## Změna během výstavby č. 1

ze dne 6.9.2023

<b>Název stavby:</b>	Ul. Stará Duchcovská – Luční I. etapa po ul. Sklářská“
Číslo smluvního vztahu:	MIROS23200296
Název části stavby (PS, SO):	SO 1- Dopravní úpravy
Na základě oznámení projektanta/zhotovitele/objednatele/provozovatele o skutečnostech, které vyžadují provést změnu smluvní dokumentace. Změna se týká technického řešení díla s dopadem na jeho smluvní cenu/termín dokončení díla.	
<b><u>Původní řešení dle smluvní dokumentace:</u></b>	
<b><u>Nové řešení:</u></b>	
<b><u>Zdůvodnění změny:</u></b>	
Viz jednotlivé Změnové listy stavby č. 1-7.	
Realizací změny není dotčena kvalita díla ani ostatní smluvní podmínky a zůstává zachován charakter a účel díla definovaný v projektové dokumentaci a smluvních dokumentech. Případné dodatečné stavební práce plynoucí z realizace změny budou hrazeny v souladu s příslušnými smluvními podmínkami z prostředků objednatele.	
Vliv změny na výkresovou dokumentaci:	ano/ne

Název zakázky : Ul. Stará Duchcovská – Luční I. etapa po ul. Sklářská **ZL č.1**

NÁZEV ZMĚNY / ROZPOČTU : Úpravy odvodnění-přesunutí uliční vpusti č.7

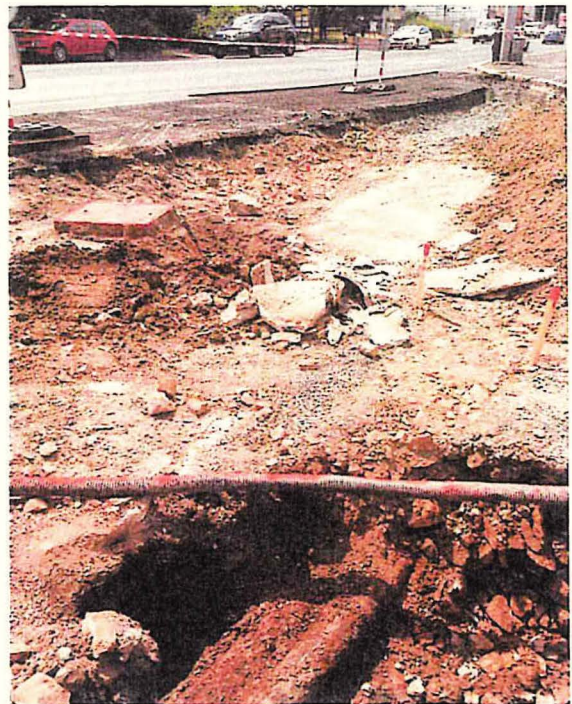
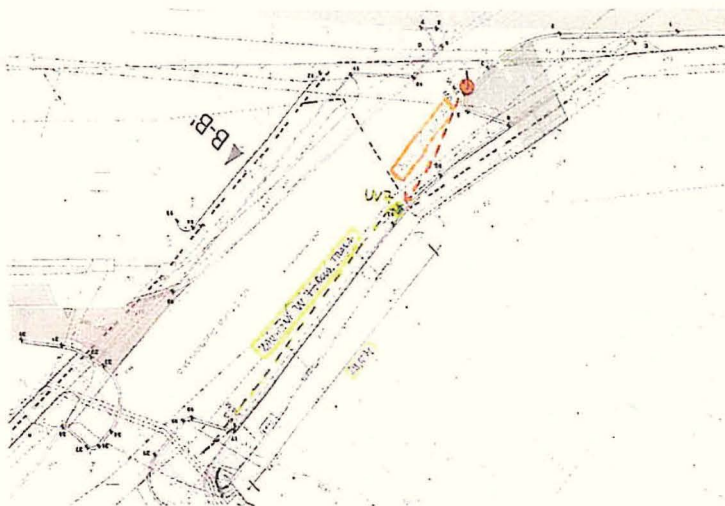
1) VCP -1 Dopravní úpravy- položka č.11-hloubení nezapažených rýh- 20.625 m3-včetně doprav a uložení na skládku

2) VCP -1 Dopravní úpravy- položka č.21-obsypání potrubí pískem- 20.625 m3-včetně nákupu písku

3) VCP -1 Dopravní úpravy- položka č.50+51-montáž potrubí 27.5 bm + materiál položka č.51

**PŘÍČINA / DUVOD :** Na základě zjištěné skutečnosti, kdy došlo k nepředvídatelné kolizi nové přípojky nové UV č.7 se stávající IS-teplovody a parovody ČEZ Teplárenská, které se nacházejí v jiných místech, než uvažoval projekt, musí dojít po domluvě s projektantem ing.Urbanským k posunutí UV č.7 do jiného místa stavby-viz situační náčrsek s posunutím. Tato posunutá UV č.7 bude zaústěna do jiného místa, než bylo původně uvažované. Délka nové trasy je 29,5 bm, délka původní trasy je 2,0 bm-v tomto ZL bude navýšená délka potrubí, rýh a pracích s tím spojených o 27,5 bm. Nové místo zaústění je stejné místo, do kterého bude zaústěna UV č.5. Tímto posunutím dojde k navýšení nové přípojky UV č.7 a všech pracích s tím spojených. Tyto práce a změny budou naceněny v ZL č.3.

Potvrzuji naši dohodu, uliční vpust č. 7 bude posunuta vytyčovacímu bodu č.13. Bude propojena novou přípojkou do stávajícího odtoku stejně jak uliční vpust č.5. Dreenáž bude vždy zaústěna do přípojky uliční vpusti.
